Doplňěk technické zprávy v rámci revize DPS č.K1-1, K2-2 dle Smlouvy o dílo ze dne 18.2. 2015 řešící:

<b>Název akce:</b>	<b>Oprava a rekonstrukce areálu klášterů Český Krumlov – část areál bývalého kláštera řádu sv. Kláry</b>
<b>Místo akce:</b>	Český Krumlov, areál mezi ulicemi Latrán a Pivovarská k.ú. Český Krumlov, 622931 <b>p.č.766/1 – K1, K3 p.č.711/1 – K2 p.č.712 – K4 p.č.766/2 – K5</b>
<b>Stavebník:</b>	<b>Město Český Krumlov náměstí Svornosti 1, 381 01 Český Krumlov IČ: 00245836</b>
<b>Partneři projektu:</b>	<b>Městské divadlo Český Krumlov IČ: 65006267 Horní ul. 2, 381 01 Český Krumlov Kontaktní osoba/ředitel: Jan Vozábal Tel.: 602 331 162 E-mail: jan.vozabal@divadlock.cz Manažer projektu: Ing. Kateřina Slavíková Tel.: 602 308 852 E-mail: katerina.slavikova@divadlock.cz</b>
<b>Generální projektant:</b>	<u>Sdružení pro zpracování projektové dokumentace akce opravy a rekonstrukce areálu klášterů Český Krumlov – část areál bývalého kláštera řádu sv. Kláry</u>  <i>Masák &amp; Partner s.r.o.:</i> Ing. arch. Jakub Masák autorizovaný architekt bez specifikace oboru č. autorizace: 03 086 Rooseveltova 39/575, Praha 6, 160 00 tel.: 777 121 003 e-mail: <a href="mailto:masak@masak-par

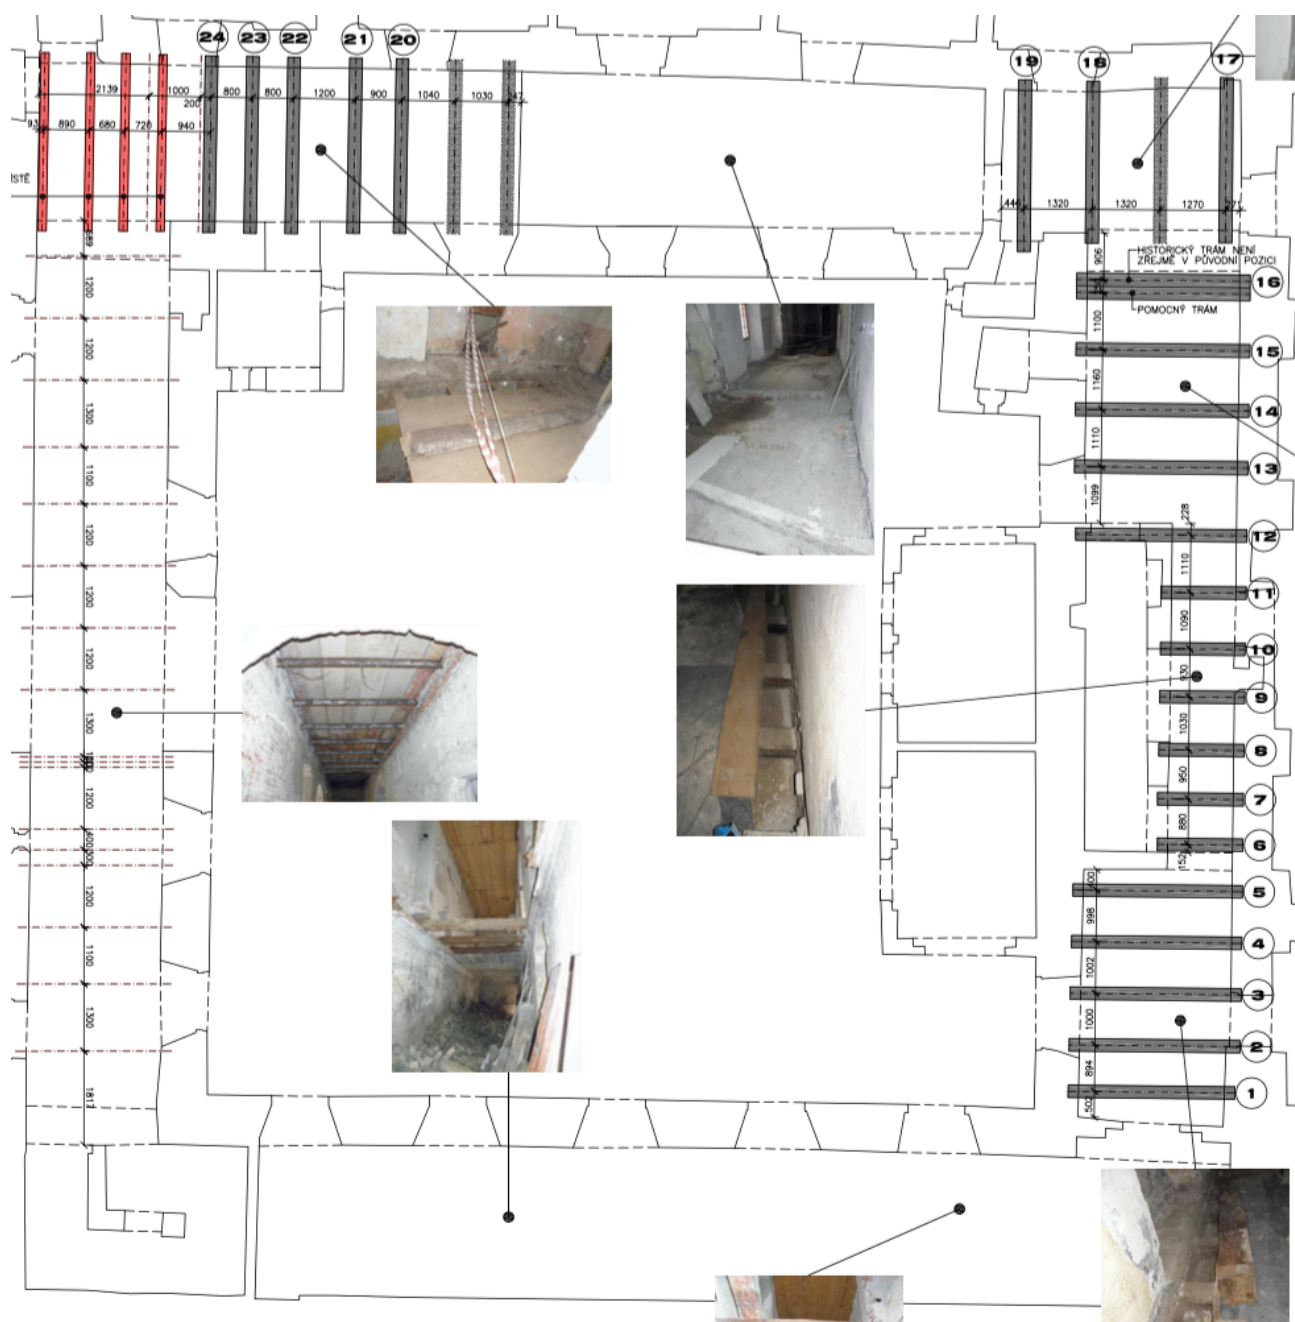
V rámci stavby a návaznosti na objevené gotické sklepy (viz.níže) je navržena úprava výšek nových podlah v části 1.NP (v závorce poznámka s popisem změny):

Výška podlahy v DPS 10/2011	Nově navržená výška
K1-1-014 0,000	+0,150 (z důvodu zastropení
sklepů, v části chodby nově navržená rampa 4,2% od vstupních dveří)	
K1-1-015 +0,250	+0,150
K1-1-016 +0,250 (prkenná)	+0,150 (cihelná dlažba)
K1-1-017a +0,250	+0,150
K1-1-017b +0,250	+0,150
K1-1-018 +0,250	+0,150
K1-1-020 +0,250 (prkenná)	+0,150 (cihelná dlažba)
	+0,300 (cihelná dlažba – schod
	z důvodu klenebního pásu
	v podlaze)
K1-1-021 +0,250	+0,150
K1-1-022 +0,250	+0,150
K1-1-025 +0,020 (prkenná)	+0,200 (z důvodu zastropení
sklepů, cihelná dlažba)

Nad trámem č. 20 je vložen v chodbě 2.NP schod:

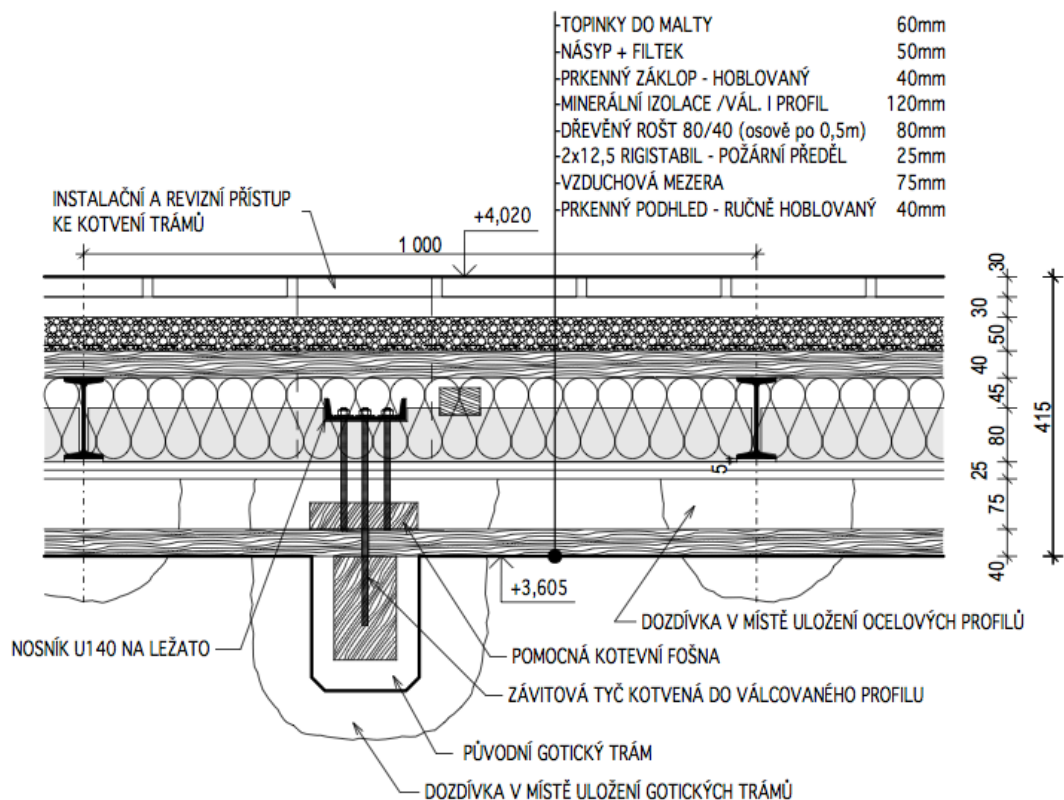
Gotické trámy nejsou na navrhovaný provoz unosné. Z tohoto důvodu je nutné nad nim realizovat novou stropní konstrukci, která bude zároveň požárním předělem mezi požárními úseky. Stropní konstrukce je navržena z ocelových I profilů. V místě stropních trámů č.20 – 24 je navržena snížená skladba:

Detail vyvšení trámů č.17 – 19 z důvodu špatné únosnosti i po restaurování a vložení protéz:

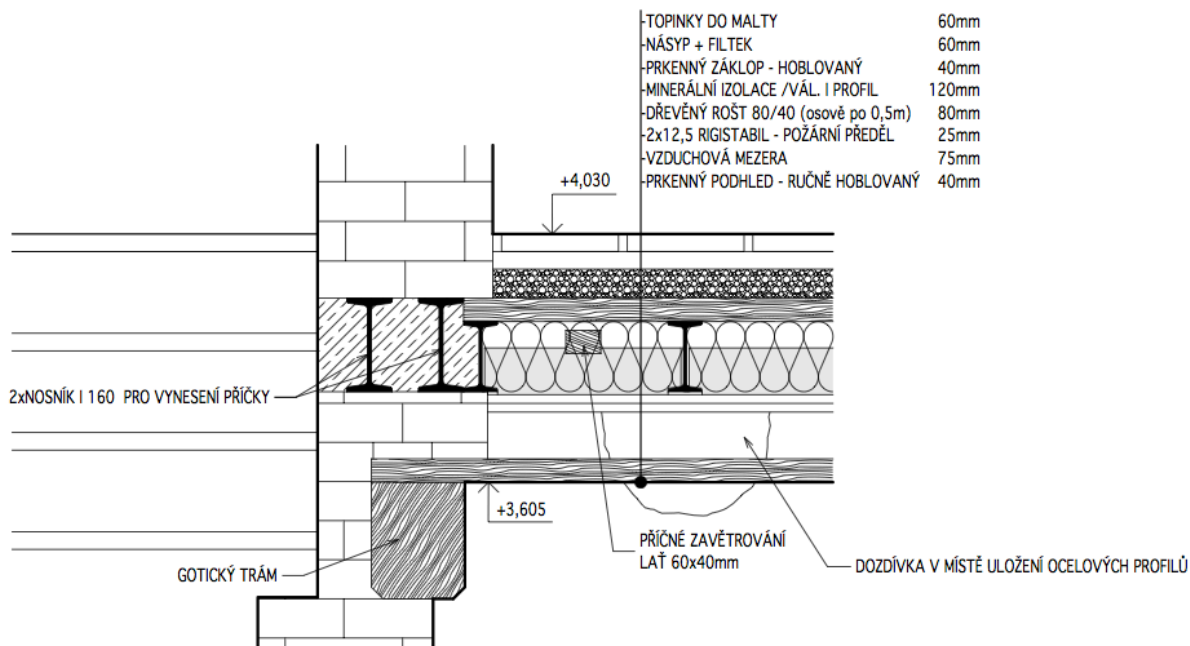
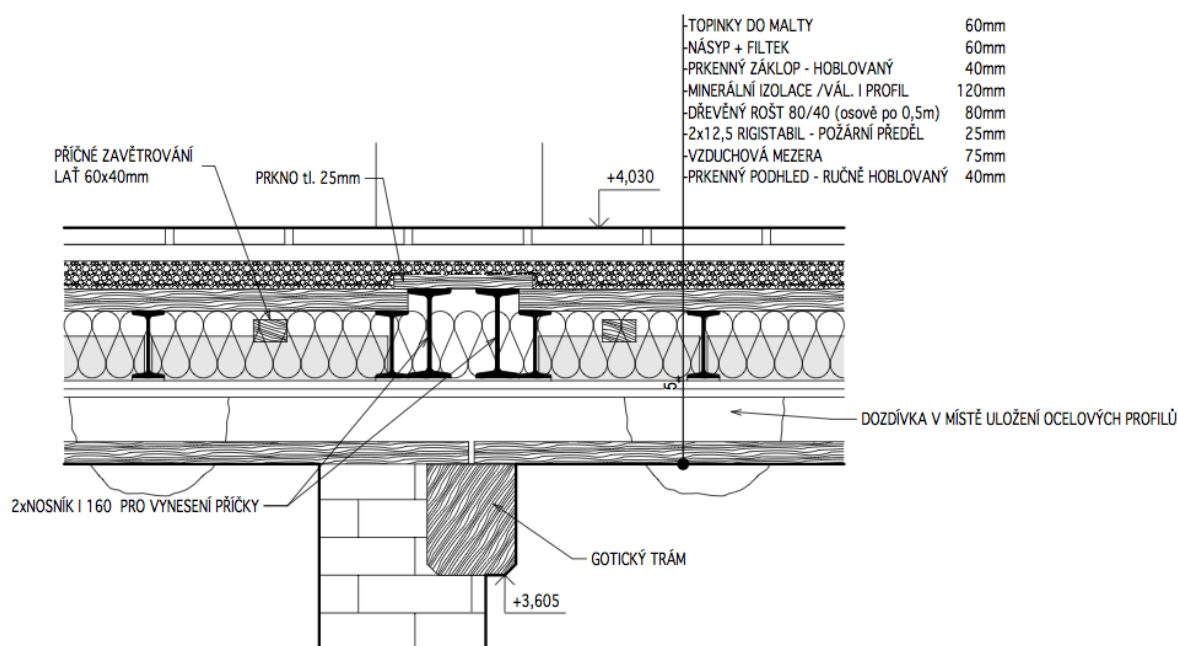
Řešení v místě schodišťové stěny:

Vkládaný prkenný podhled (záklop) z ručně hoblovaných prken je na trámy pokládán po cca 1m kusech (dle rozteče trámů), prkno o délce 4 m bude rozřezáno a instalováno na trámy v řadě za sebou tak, aby průběžně pohledově navazovalo, základ je položen volně z důvodu ventilace, dilatace a revidovatelnosti dutiny a požárního předělu nad gotickými trámy, prkna mají dle analogie původního základu zkosené hrany pod úhlem 45°. V projektu je navržen základ ze 100% z nového masivního dřeva o šířce 300 – 400 mm, původní základ se zachoval z cca 15% plochy, po jeho ořezání napadených částí dřevokaznou houbou a chemické sanaci bude na stavbě rozhodnuto o jeho příp.využití např.v místnosti K1-1-038.

#### **30. strop nad 2.NP - nad místnostmi K4-2-006, 009 a 010 – protézování z důvodu velkého výskytu dřevokazných hub**

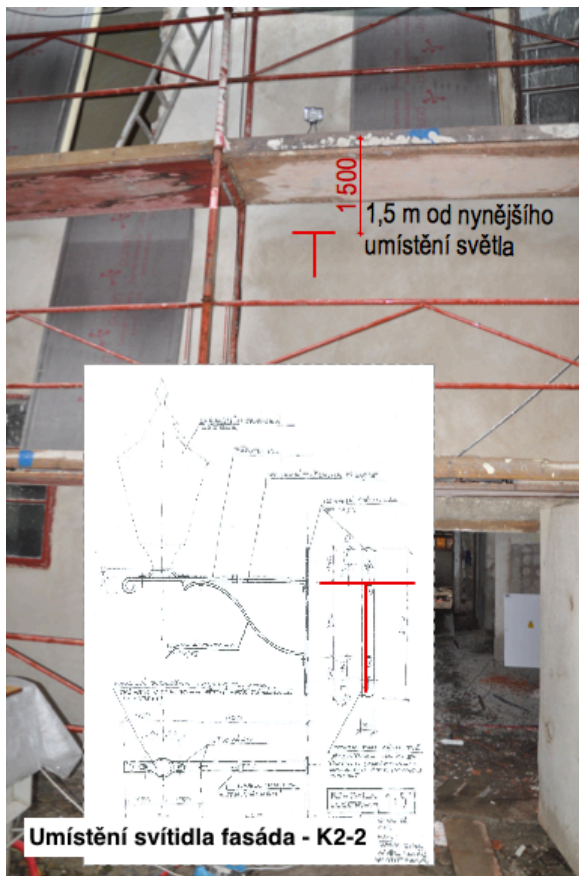
Po odhalení podhledů a záklopů stropu nad místnostmi K4-2-006 a 009 a 010 byl zjištěn větší rozsah poškození stropních trámů dřevokaznou houbou. Po kompletním odhalení byl zaměřen skutečný rozsah napadení a je navržena chemická sanace, výměna a protézování zhlaví. Výměna podhledu je nutná do 50% a záklopu je nutná do 15% plochy.
